改善箇所説明図

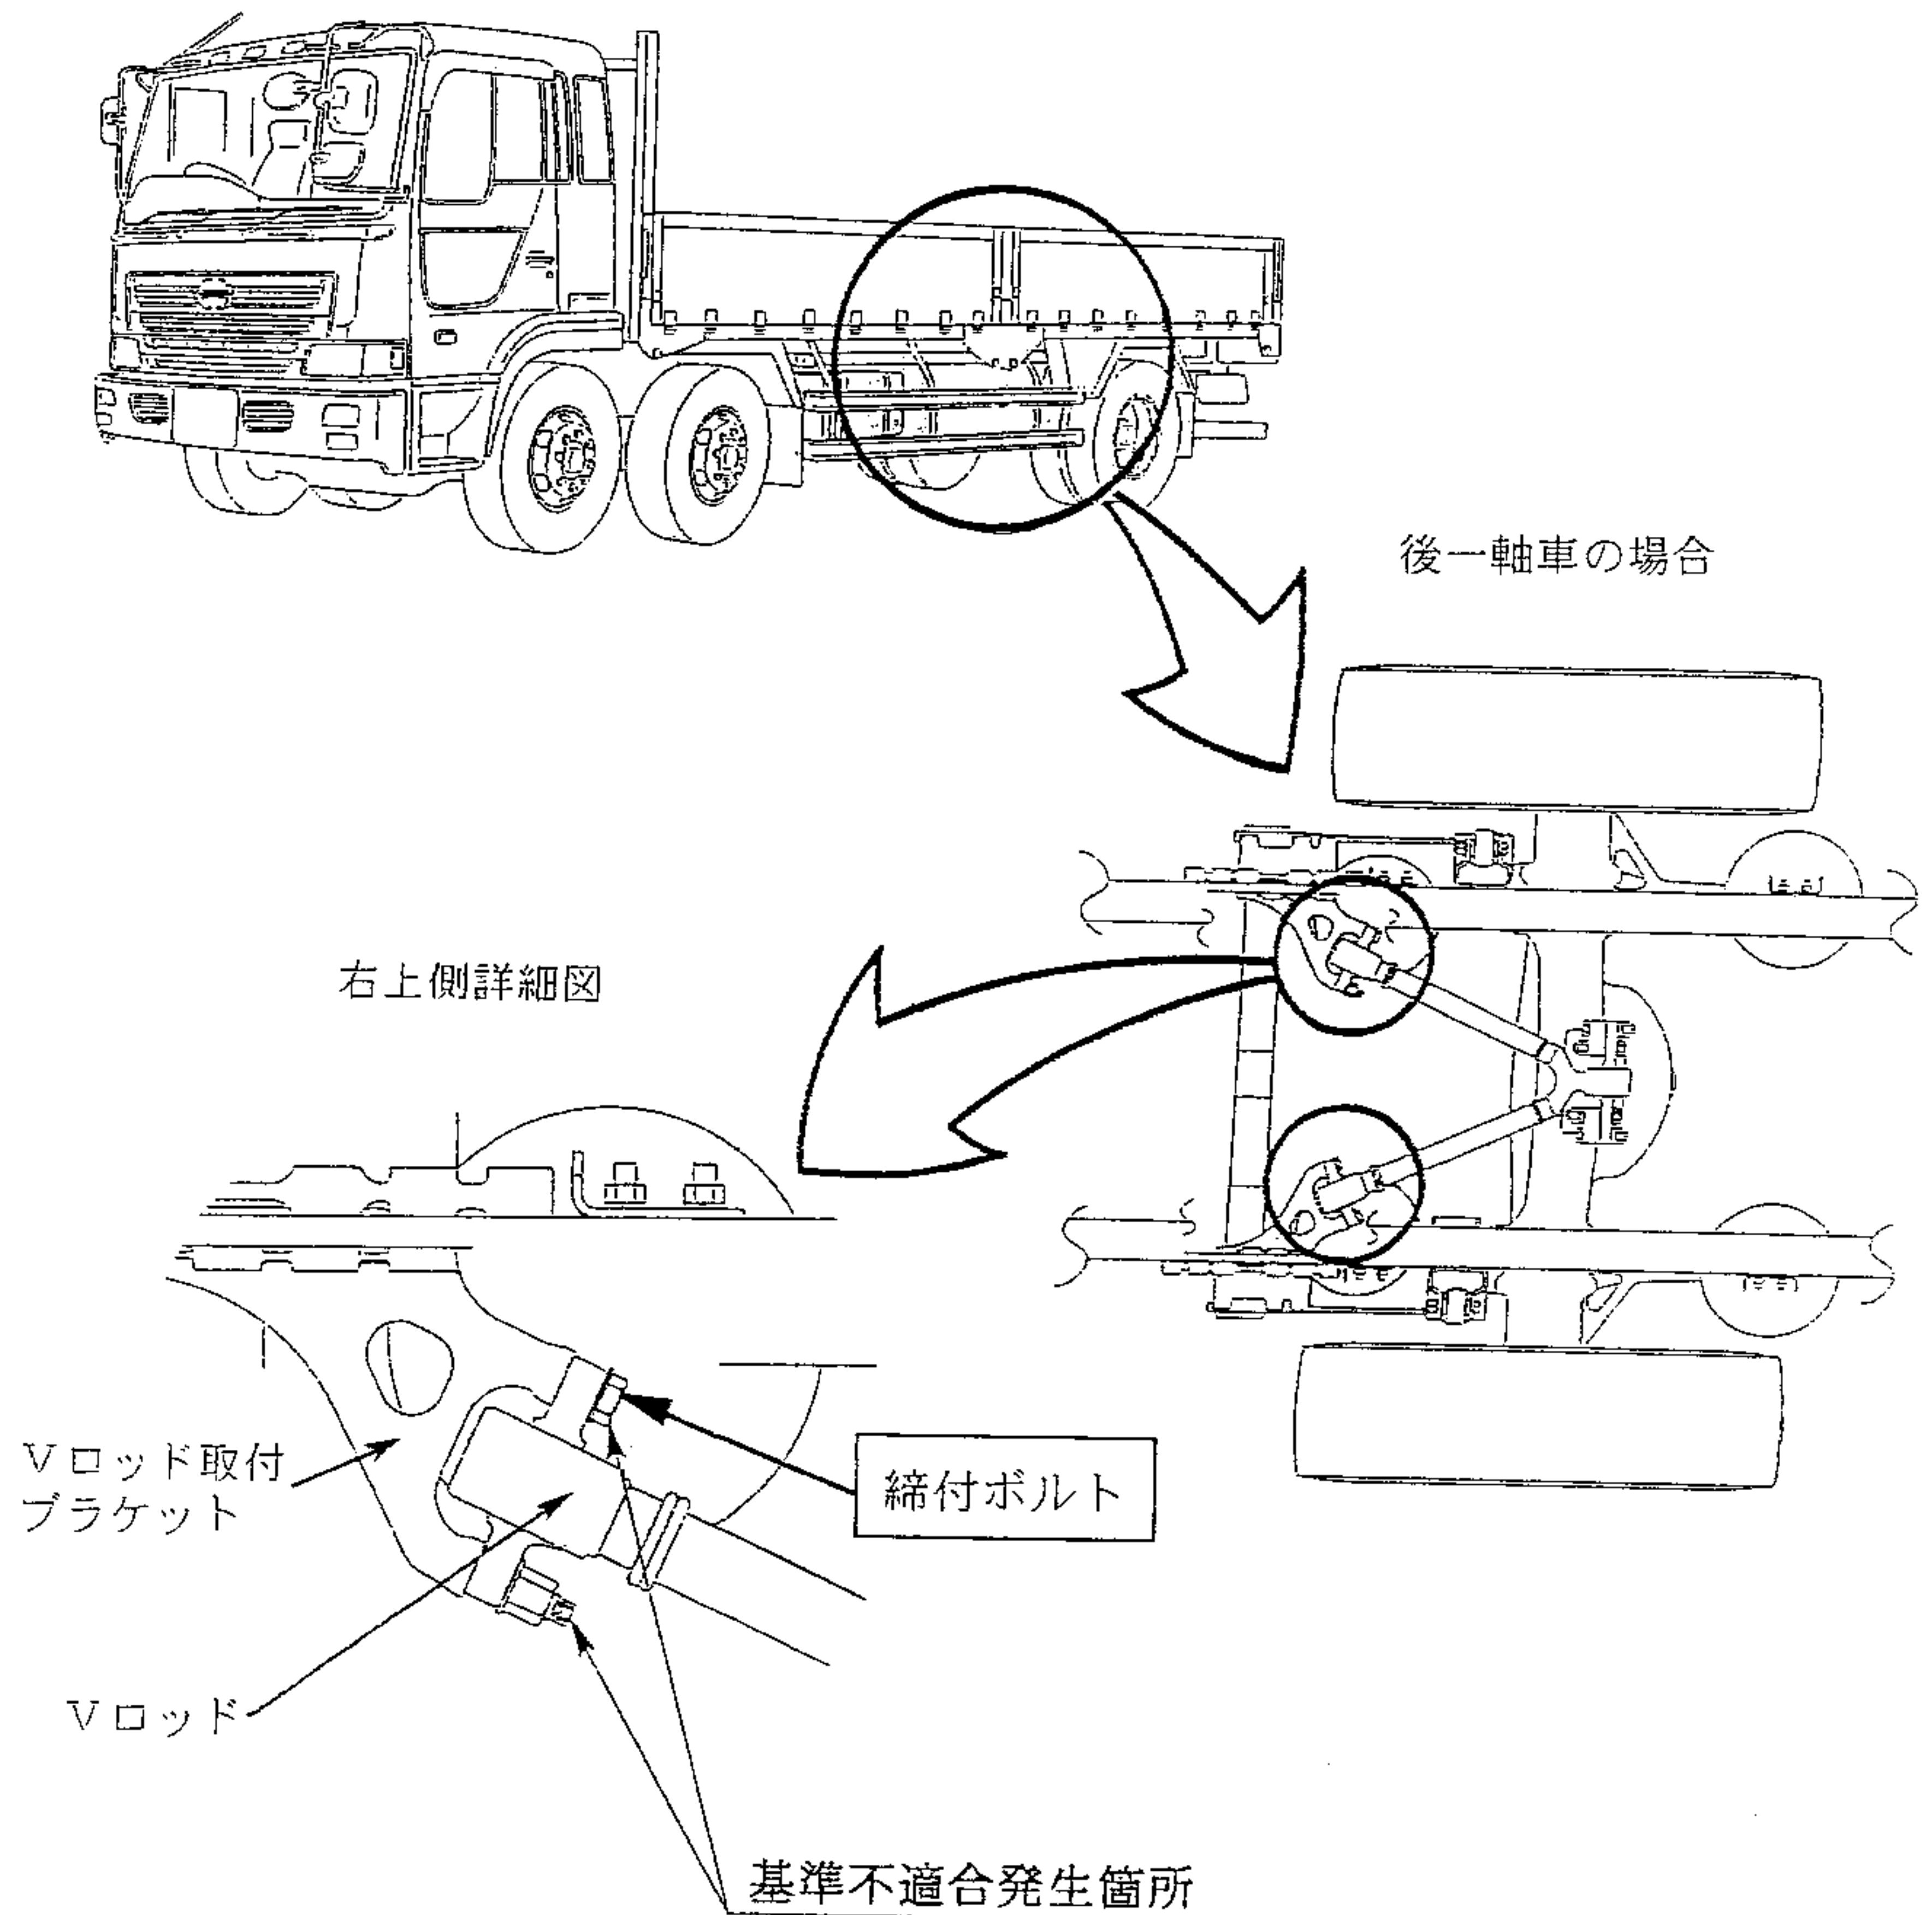
緩衝装置において、後車軸を車枠に固定するVロッド端部の締付ボルトの締付トルクが不足しているため、走行中の振動、荷重で当該ボルトが疲労折損してVロッドが車枠から離脱し、後車軸が横方向にずれて走行安定性がそこなわれるおそれがある。

注：  は交換部品を示す。

- ① 全車両、当該締付ボルトを新品に交換する。
- ② 全車両点検し、Vロッド及びVロッド取付ブラケットの締付面が傷付いている場合は、新品と交換する。

識別：ネームプレートの右上ビス頭部に黄色ペイントを塗布する。
